CAAC 适 航 指 令

编号: CAD2007-M600-01

- 一. 标题: 检查并更换横向混合输出连接组件
- 二. 适用范围:

本指令适用于安装有件号为(P/N)600N7636-1、-3、-9和-11的横向混合输出连接组件(mixer output link assembly)(以下称"混合连接, mixer link")的MD600N直升机。

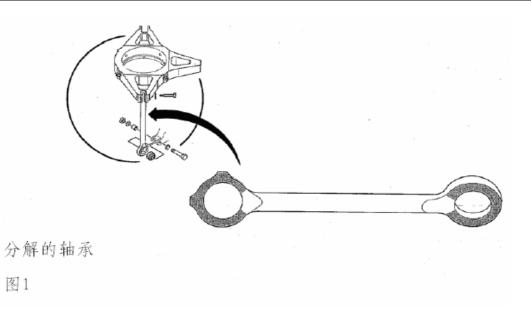
- 1、下次飞行前:
- (1) 拆下混合连接并在明亮的光线下用10倍或更高倍数的放大镜对图1所示轴承孔周围阴影区域进行目视检查看是否有裂纹。

- (2) 对混合连接的末端区域进行涡流探伤检查。
- (3) 用经过涡流探伤检查的适航的混合连接替换有裂纹的混合连接。
